OGGETTO: “Parco eolico della potenza di 30 MW, denominato «Cozzo Scorusa», per la produzione di energia elettrica da immettersi in rete a 150 KV, da realizzare nella provincia di Palermo – Comune di Caccamo e relativi elettrodotti interrati, ricadenti nella provincia di Palermo territorio di Caccamo, Sciara e Termini Imerese e Stazione Elettrica di Trasformazione (SET), ricadente nel territorio di Termini Imerese”.

Procedimento: Procedura di Valutazione impatto ambientale (VIA) ai sensi dell’art. 23 del D.Lgs. 152/06 e ss.mm.ii. comprensiva della procedura di valutazione di incidenza di cui all’art. 5 del decreto n.357/1997.

PARERE CTS N. 473 DEL 06/08/2025

IL PRESENTE PARERE ANNULLA E SOSTITUISCE IL PARERE 130/2025

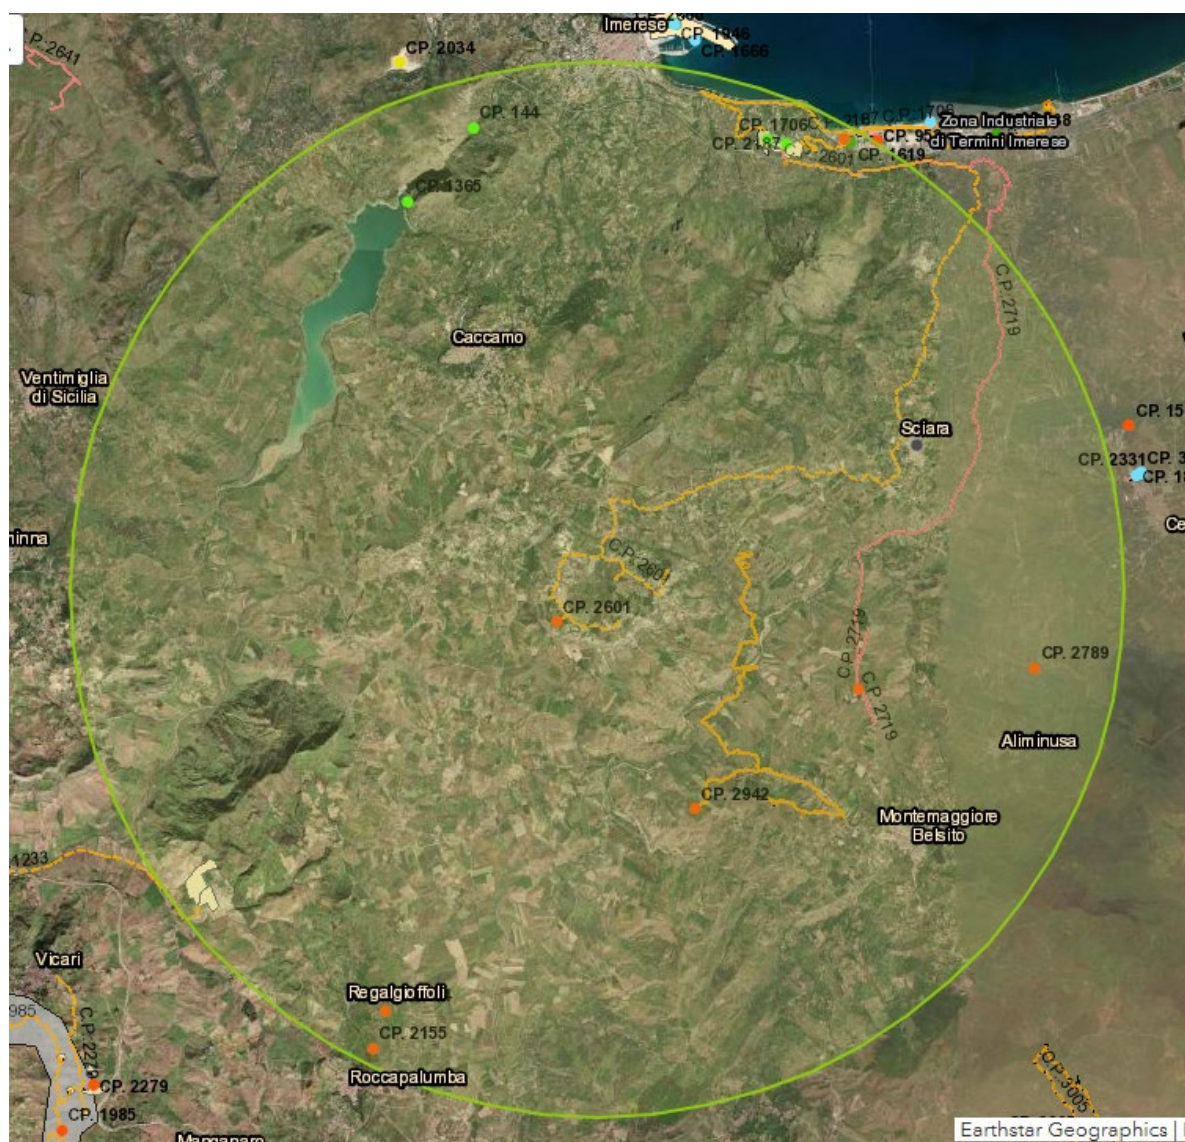
RILEVATO e VALUTATO che, allo stato attuale, nell'area vasta di 10 km, alla data di presentazione del progetto, sono presenti diversi altri impianti della stessa tipologia eolica autorizzati e in autorizzazione: **CP 2942 - Eolico 19,8 MW in autorizzazione; CP 2719 - Eolico 26,4 MW in autorizzazione; CP 2789 - Eolico**

26,4 MW in autorizzazione; CP 184 - Eolico 46, 8 MW autorizzato; CP 1233 Eolico 46,8 MW autorizzato.

RILEVATO e VALUTATO che nell'analisi dell'effetto cumulo il proponente nulla riporta in merito ai progetti sottoposti a procedura VIA nazionale e PAS presso il Comune in cui verrà realizzato il progetto, nonché nei Comuni limitrofi in quanto non reperibili sul portale della Regione Siciliana
